电动反射镜的夹具，根据图纸，需要做夹具，用于于支杆固定。

3.2 Mirror Head Unit

- 文件 clipboard-202609080946-2pcdd.png 已添加

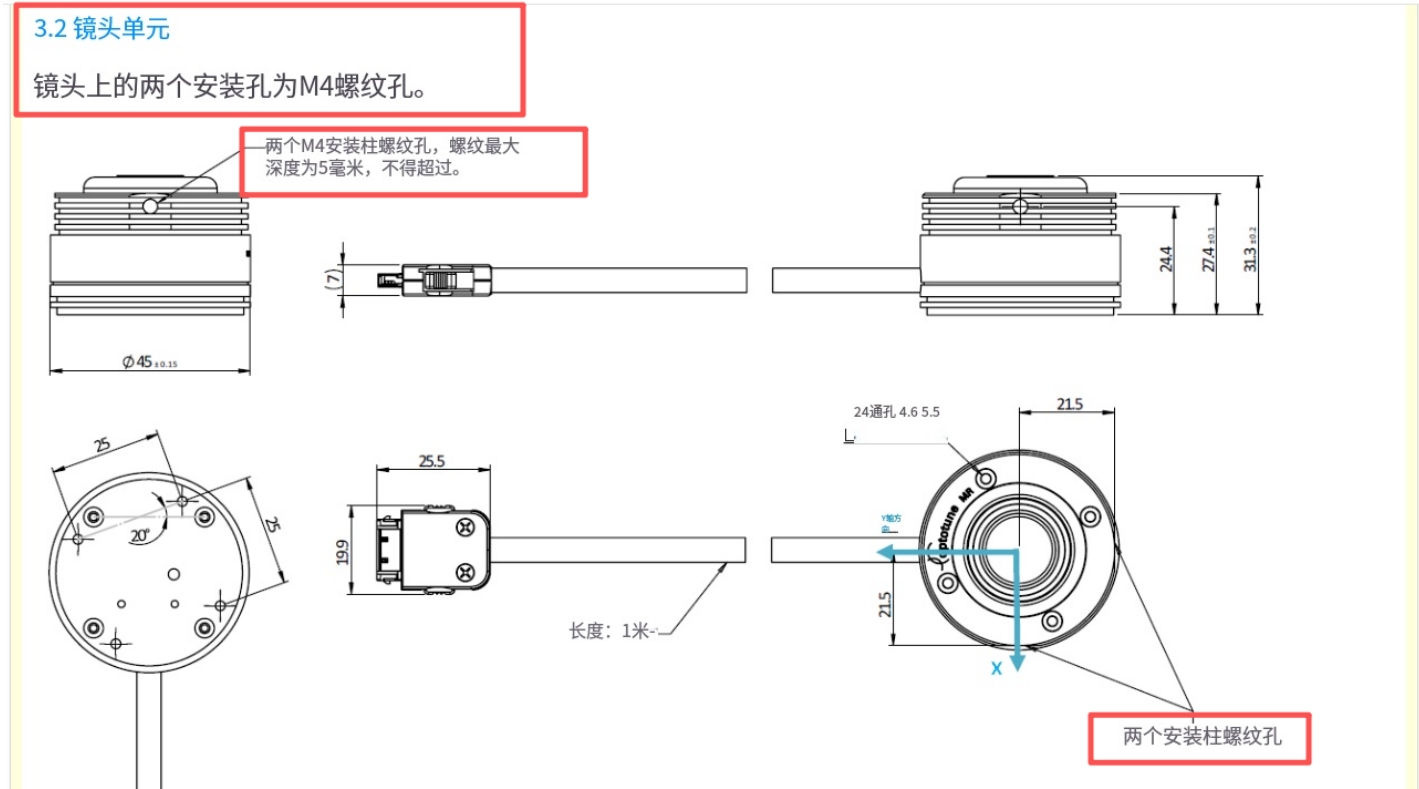
图纸我翻译过来看着是镜头的图纸，说的电动反射镜架是这个吗？
如果是这个的话我看着这个镜头上有两个可以直接用于固定的M4的螺纹孔，可以直接固定到支杆上。
或者是想要其他方向固定？

对，想用别的方式固定，现在这种方式不稳定，想换一种，方便电话打过来，我给说明一下电动反射镜，和SLM转接定制的需求。
